RELATÓRIO DE INSPEÇÃO DE VASO DE PRESSÃO

YARA BRASIL FERTILIZANTES CANOAS

TAG: CAN-300-CO-01

SEPARADOR AR/ÓLEO

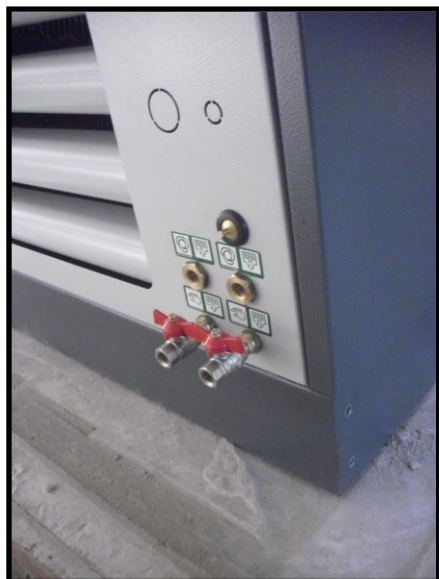
- Plaqueta apresenta conformidade de acordo a NR-13, subitem 13.5.1.4 (**FOTO 08**).

CROQUI MEDIÇÃO DE ESPESSURA POR ULTRASSOM	
---	---	---

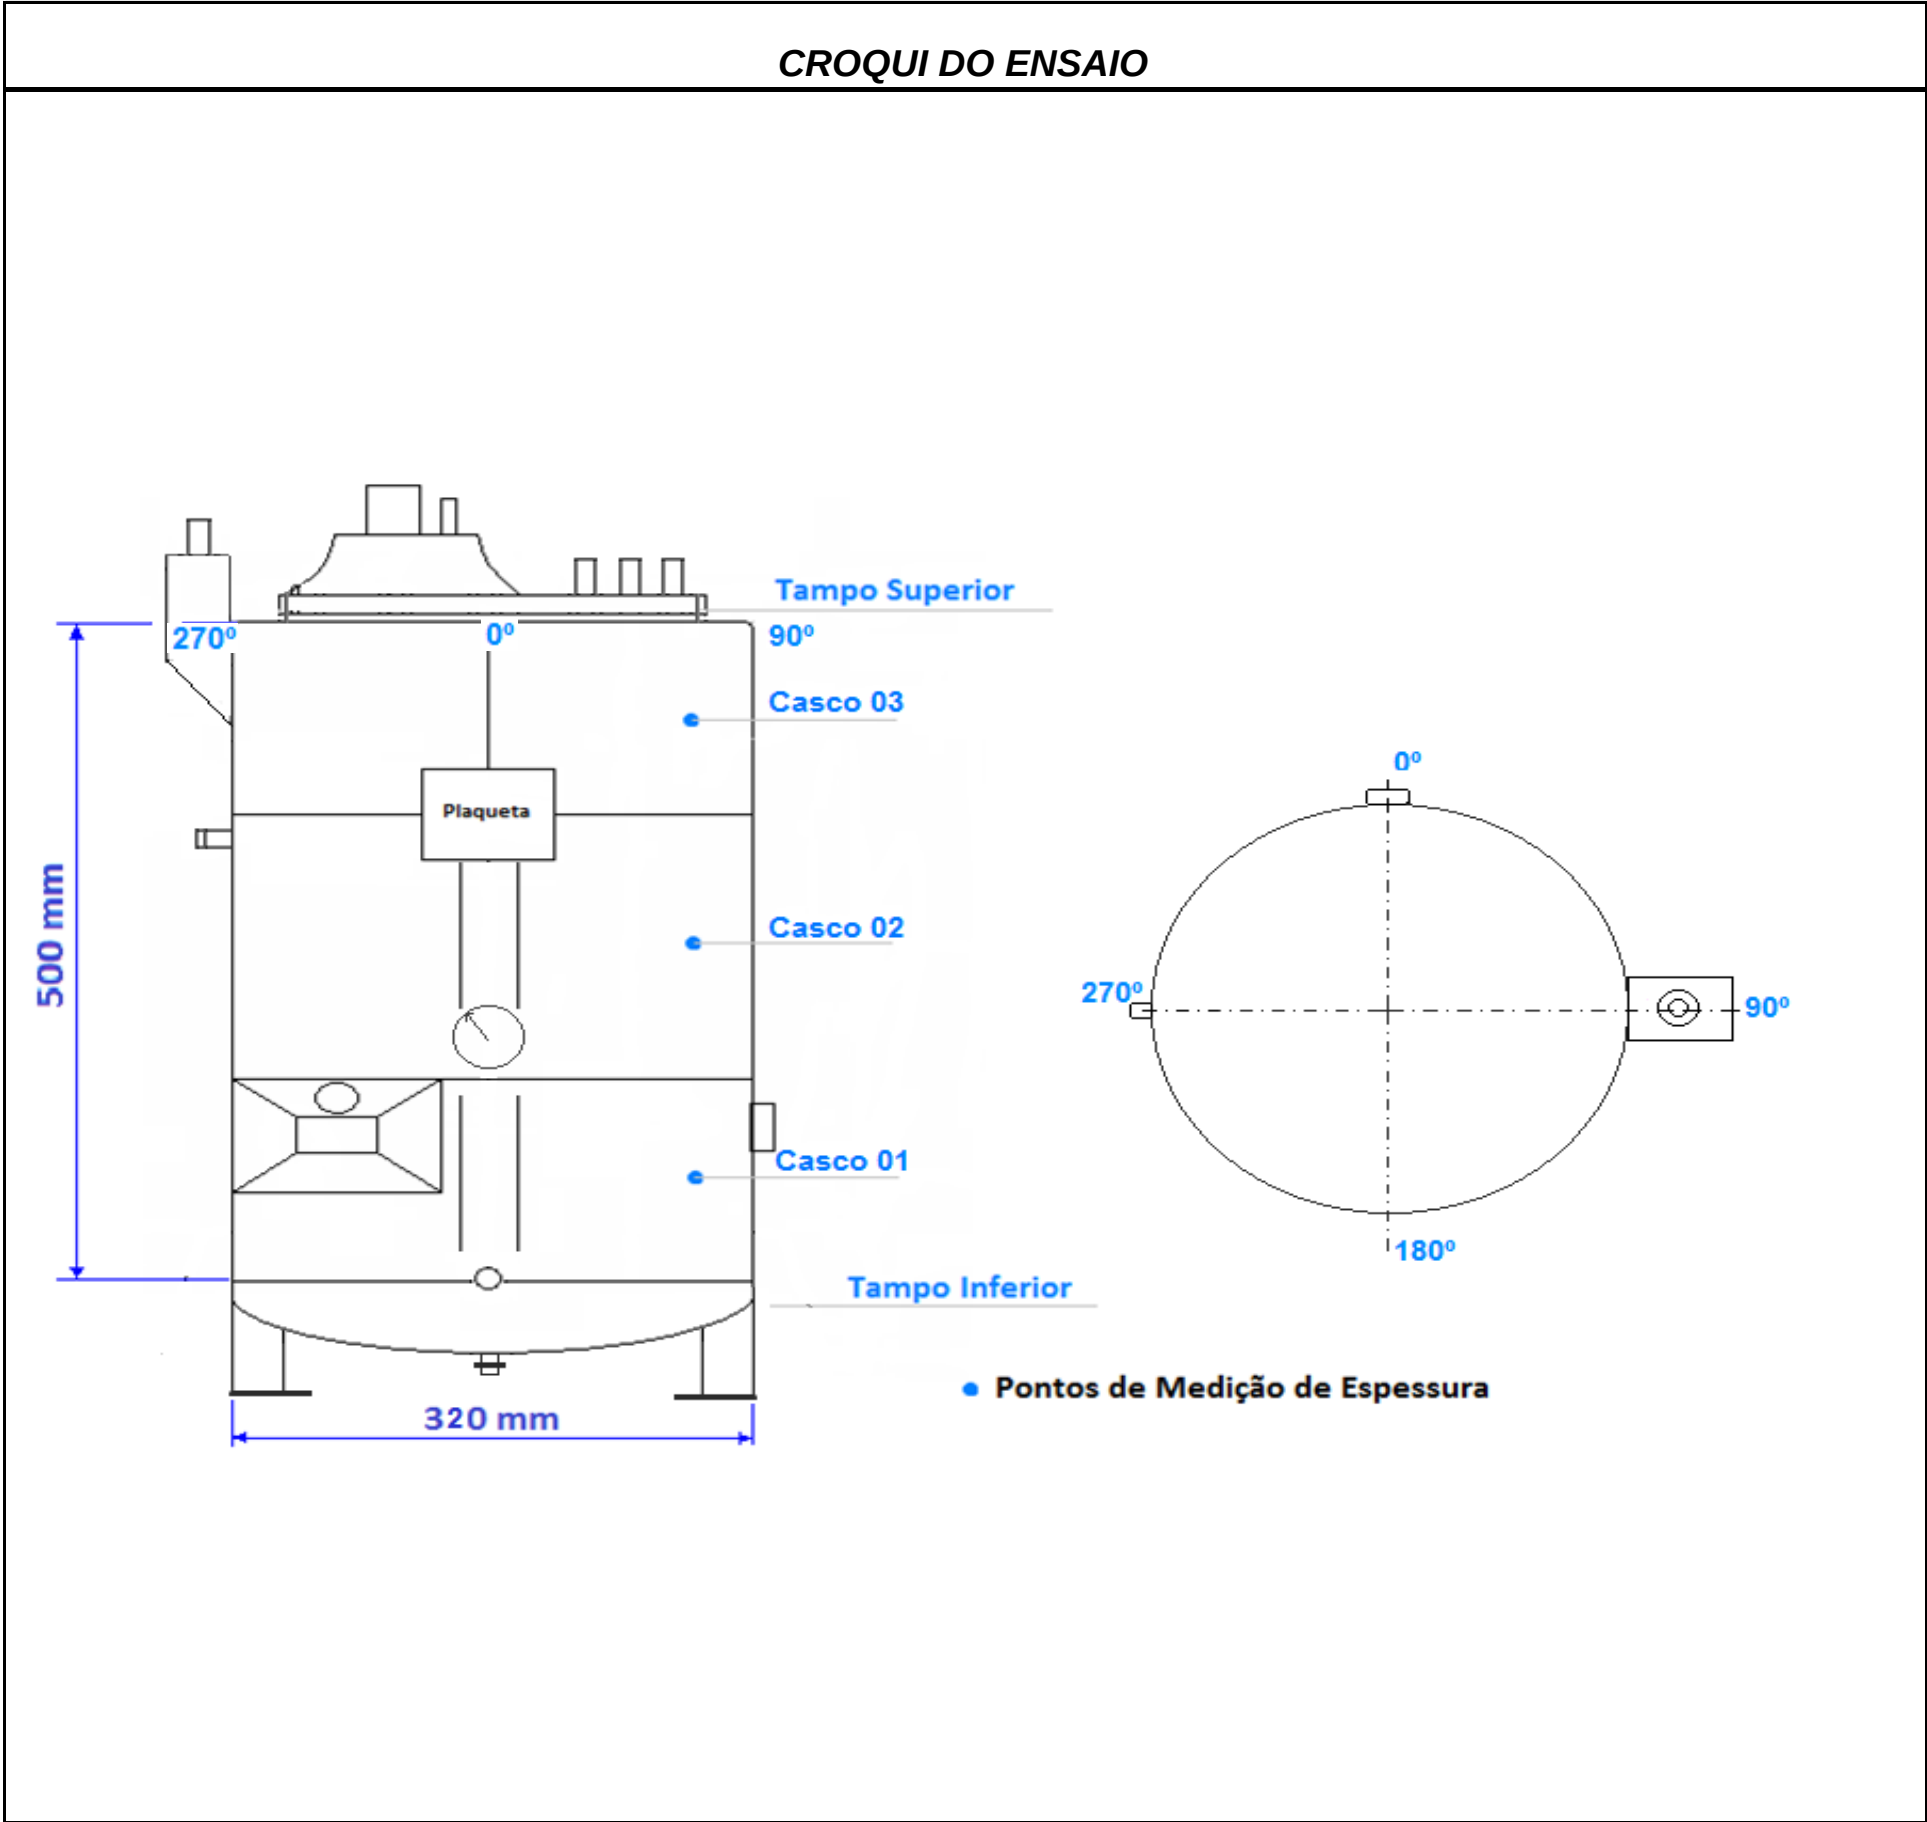
Foi realizado medição de espessura conforme consta na tabela abaixo.

LAUDO: **APROVADO**
